AUTOSTRADA (A14) : BOLOGNA-BARI-TARANTO  
TRATTO: BOLOGNA BORGO PANIGALE - BOLOGNA SAN LAZZARO

POTENZIAMENTO IN SEDE DEL SISTEMA AUTOSTRADALE  
E TANGENZIALE DI BOLOGNA

### INTEGRAZIONI V.I.A.

RELAZIONE DI ACCOMPAGNAMENTO

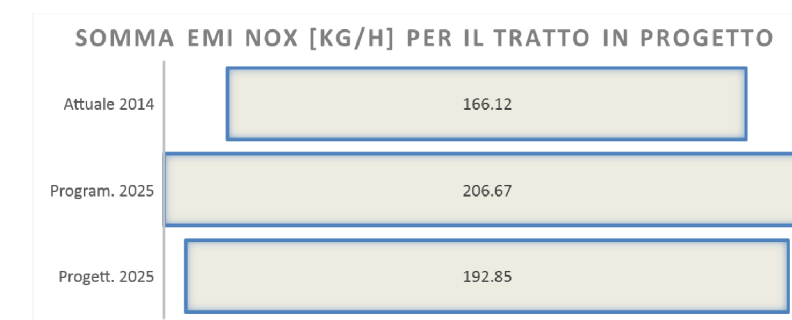
*Relativamente all'evoluzione del parco circolante 2025, si chiede di valutare anche uno scenario più cautelativo che non contempli la quasi totalità del rinnovo del parco veicolare, al fine di valutare l'apporto emissivo anche in una situazione sfavorevole.*

È stato valutato anche uno scenario estremamente cautelativo che quantifichi l'apporto emissivo al 2025 senza prevedere il rinnovo del parco veicolare, al fine di verificare se l'efficacia viene confermata.

I bilanci rispecchiano le differenze nei flussi stimati dal modello di traffico (percordanze e dati cinematici forniti), pertanto risulta interessante valutare l'efficacia ambientale dell'intervento indipendentemente dagli effetti del rinnovo del Parco veicolare.

Per le ipotesi trasportistiche relative ai flussi al 2025 le emissioni aumentano passando dallo scenario attuale a quelli futuri (programmatico e progettuale 2025) ma grazie all'effetto della fluidificazione del traffico conseguente alla realizzazione dell'opera (scenario di progetto), gli incrementi emissivi risultano inferiori se si considera lo scenario progettuale, soprattutto per l'NO<sub>x</sub> nel tratto di autostrada-tangenziale in progetto dove l'aumento associato allo scenario programmatico (+41 kg NO<sub>x</sub>/odp rispetto alla situazione Attuale) risulta oltre il 50% in più dell'aumento associato allo scenario progettuale (+26.7 kg NO<sub>x</sub>/odp).

Questa elaborazione pertanto conferma che il progetto di potenziamento in sede del sistema autostradale e tangenziale di Bologna, oltre a raggiungere gli obiettivi trasportistici e funzionali per i quali è stato predisposto, permette un diffuso miglioramento dei livelli di impatto.

Estensione delle aree a verde, rappresentate dalle aree in colore verde intenso, considerate nel dominio "Birra"

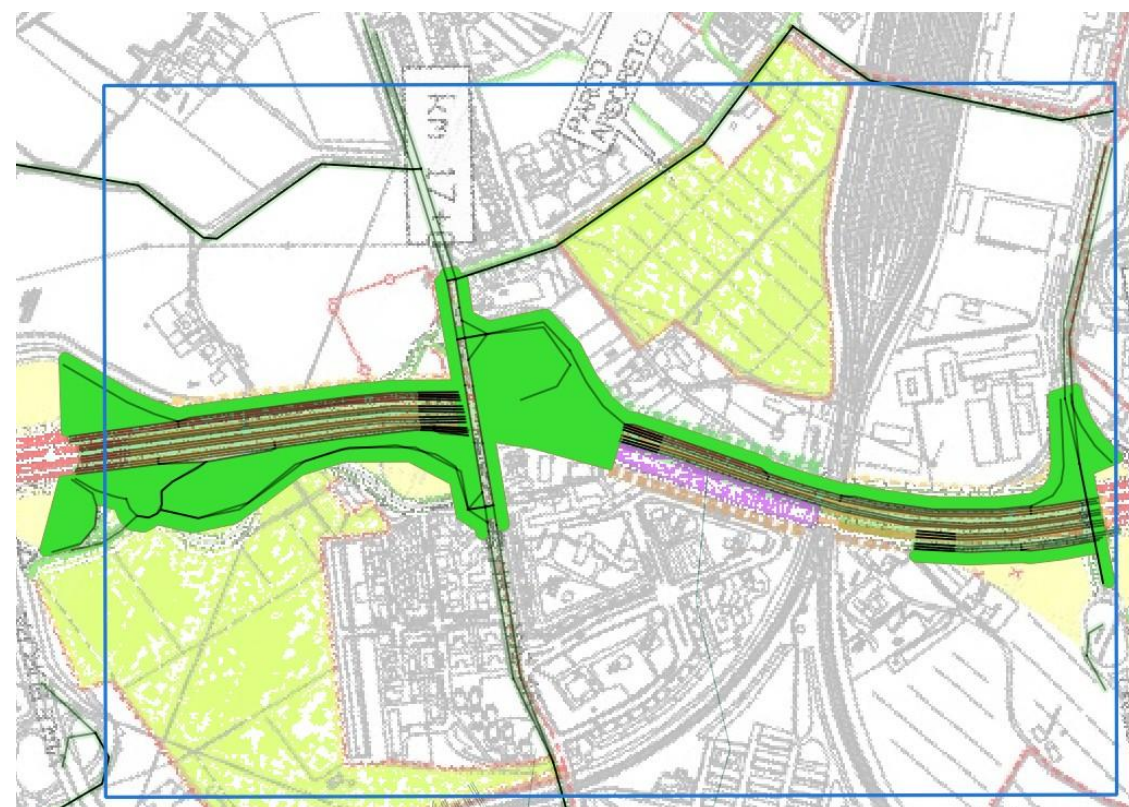
Si richiede di specificare in che modo sono state modellizzate le aree a verde (fasce alberate) in adiacenza all'asse stradale e di individuarne la posizione e l'estensione sulla mappa nei diversi ambiti simulati.

Le aree a verde sono state modellizzate attraverso la discretizzazione, sui domini relativi agli ambiti simulati, delle loro superfici alla risoluzione orizzontale di 3 m. Su ogni cella orizzontale dei domini di simulazione a microscala viene quindi definita una velocità di deposizione per la specie inquinante considerata (ossidi di azoto). Nelle sole zone del dominio coperte dalle aree a verde sono definite due diverse velocità di deposizione, la prima che tiene conto della presenza delle fasce alberate e la seconda che tiene conto di una copertura con velocità di deposizione minore. In ogni simulazione viene attivato l'algoritmo di deposizione secca sulle superfici presente all'interno del codice di dispersione lagrangiano a particelle e, tenendo conto delle due diverse deposizioni nelle aree a verde, vengono determinate le differenze indotte sulle concentrazioni in aria. Le seguenti figure illustrano, ambito per ambito, la disposizione delle fasce a verde considerate nelle simulazioni.

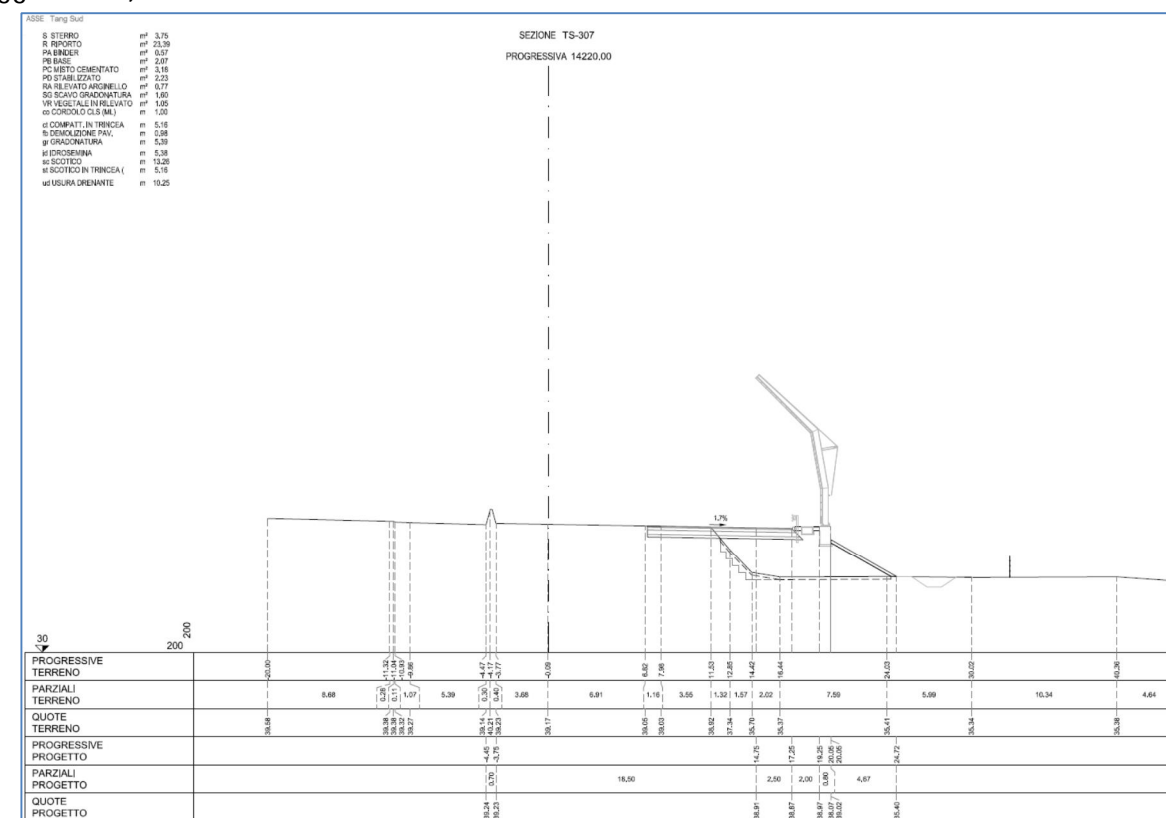
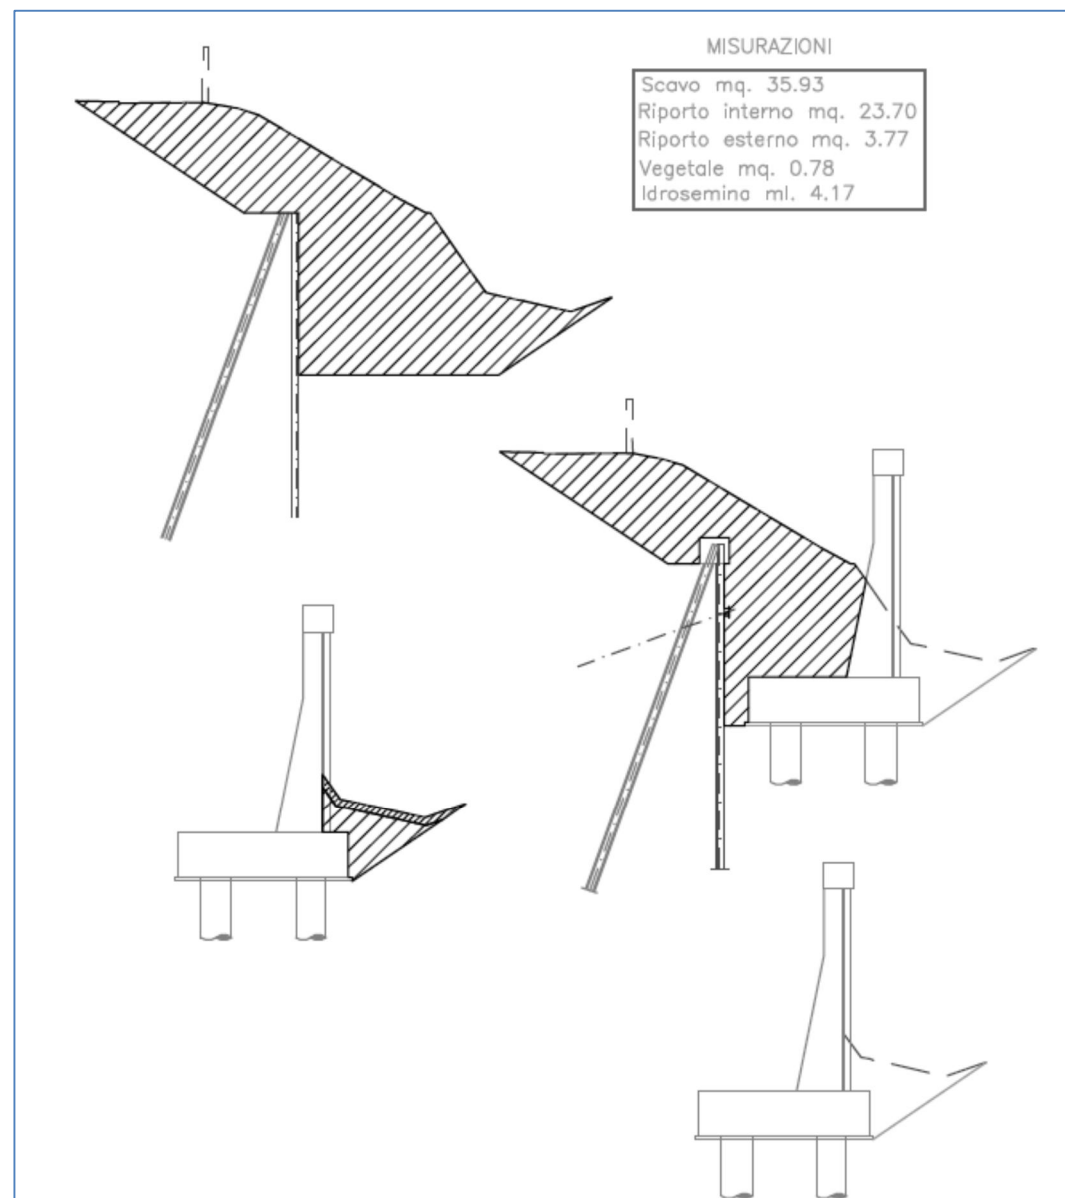
Per quanto riguarda il bilancio dei materiali prodotti e utilizzati dalle attività previste (terre da scavo, materiali da demolizione, inerti da costruzione ecc), la documentazione esaminata presenta alcune incoerenze; nella tab. 4.5 della sintesi non tecnica infatti al progetto Passante di Mezzo viene attribuito un volume di terre da movimentare pari a 400.000 mc, mentre nel SIA viene stimata la produzione di 1.030.490,41 mc di scavo e un fabbisogno 1.019.699,52 mc per le opere da realizzare (escludendo i 270.000 mc di calcestruzzi e i 270.000 mc di conglomerato bituminoso). Si chiede di integrare il computo metrico dei materiali evidenziando chiaramente i volumi necessari alla realizzazione dell'ampliamento.

I volumi necessari alla realizzazione dell'intervento, come indicato nel SIA, sono pari a 1.019.699,52 mc (fabbisogno) mentre la produzione risulta pari a 1.030.490,41 (materiale proveniente dagli scavi).

La seguente tabella, estratta dalla relazione generale di progetto (elaborato GEN0002-1), sintetizza i volumi movimentati, coerentemente con quanto indicato nel Piano di Utilizzo redatto ai sensi del D.M. 161/2012.

Si precisa che quindi che il quantitativo indicato nella sintesi non tecnica è un refuso.
